ARPAT - Direzione Tecnica – Settore VIA/VAS

Oggetto: “Realizzazione di un impianto geotermico di tipo binario con tecnologia ORC (Organic Rankine Cycle) e potenza di design pari a 9,999 MW e relative opere connesse nel Comune di Abbadia San Salvatore (SI)”. Proponente: Sorgenia Le Cascinelle Srl. Art. 27-bis del D.Lgs. 152/2006, art. 73-bis della L.R. 10/2010: procedimento finalizzato al rilascio del provvedimento autorizzativo unico regionale. **Richiesta di integrazioni.**

Risposta alla richiesta di Regione Toscana prot. n. 421915 del 13/11/2019 (prot. ARPAT n. 85291 del 14/11/2019).

Figura 1: posizione del recettore (località Voltole) posto a circa 400 m dall'impianto ORC, alla quota di 375 m s.l.m..

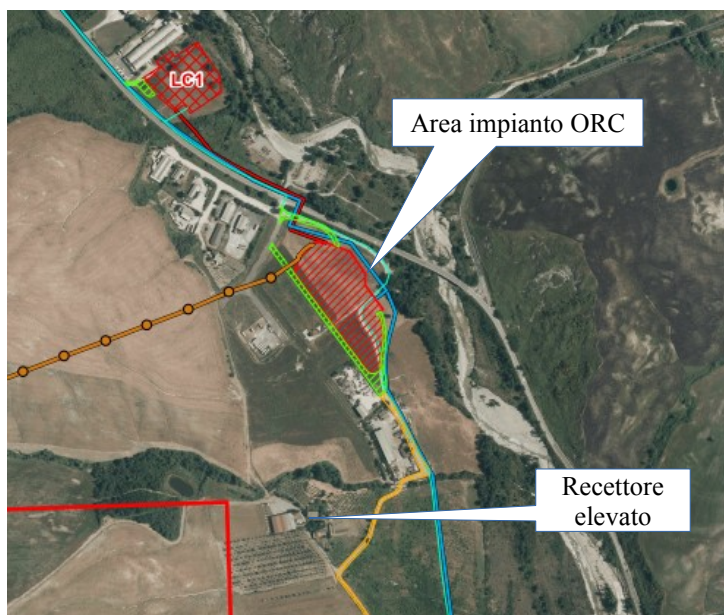
- f. il proponente ha condotto le stime delle concentrazioni in aria ambiente sotto l'ipotesi semplificata che il terreno circostante sia pianeggiante; in tali condizioni ha ottenuto la massima concentrazione giornaliera ad una distanza sottovento di circa 420 m dall'impianto ORC. Tuttavia a tale distanza, in direzione sud, si trova un gruppo di edifici con apparente destinazione residenziale (località Voltole), collocato su un modesto rilievo a quota circa 375 m s.l.m., ovvero ad una quota circa 9 m superiore al piano di campagna dell'area dell'impianto (Figura 1). **Tale impostazione, che può senz'altro comportare una sottostima degli impatti ivi attesi, deve invece essere affrontata applicando l'opzione del codice SCREEN3 "simple elevated terrain procedure", imponendo una quota del terreno pari a 9 m; il proponente deve quindi integrare la documentazione su tale aspetto.**

- g. per ottenere le stime sul tempo di mediazione giornaliero a partire dai valori delle concentrazioni massime orarie previste dal modello SCREEN3 è stato impiegato il coefficiente pari a 0,4 che rappresenta il valore intermedio dell'intervallo indicato dall'US-EPA. Per una maggiore cautela e soprattutto in condizioni caratterizzate da orografia non esattamente piana, come nel caso in esame, è invece opportuno impiegare l'estremo superiore dell'intervallo indicato da US-EPA (pari a 0,6). Si osserva che utilizzando tale fattore più cautelativo le stime che si ottengono a partire dai risultati presentati dal proponente risultano superiori alla soglia di riferimento pari a 150 µg/m³ indicata dal WHO e dalla Regione Toscana. **Per quanto motivo, si ritiene opportuno che il proponente verifichi la possibilità di innalzare la quota di sbocco del camino utilizzato per le prove di produzione (ad esempio 20 m in luogo di 15 m dal piano di campagna) ed effettui nuove stime, utilizzando il fattore moltiplicativo 0,6 ed impostando il calcolo secondo quanto espresso al punto f.**
